Fuite d'eau au niveau du joint situé à l'entrée du condenseur

Diagnostic : Pour les appareils dont le numéro de série est égal ou supérieur à 22 xxxxxx 07 et inférieur à 22 xxxxxx 10, une anomalie d'étanchéité située entre le joint de l'entrée du condenseur et le bloc de circulation d'air peut générer une légère fuite d'eau.

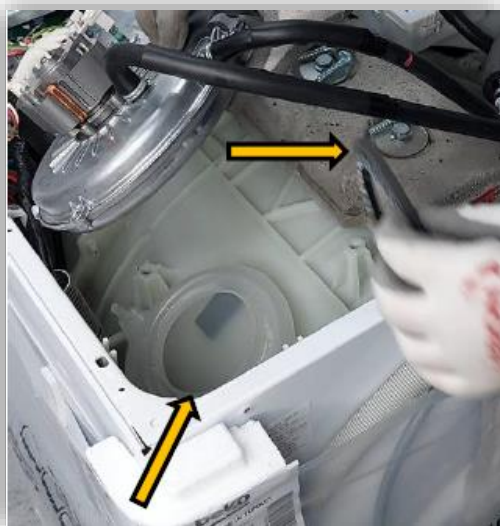
Retirer les durites de leur clip de maintien.
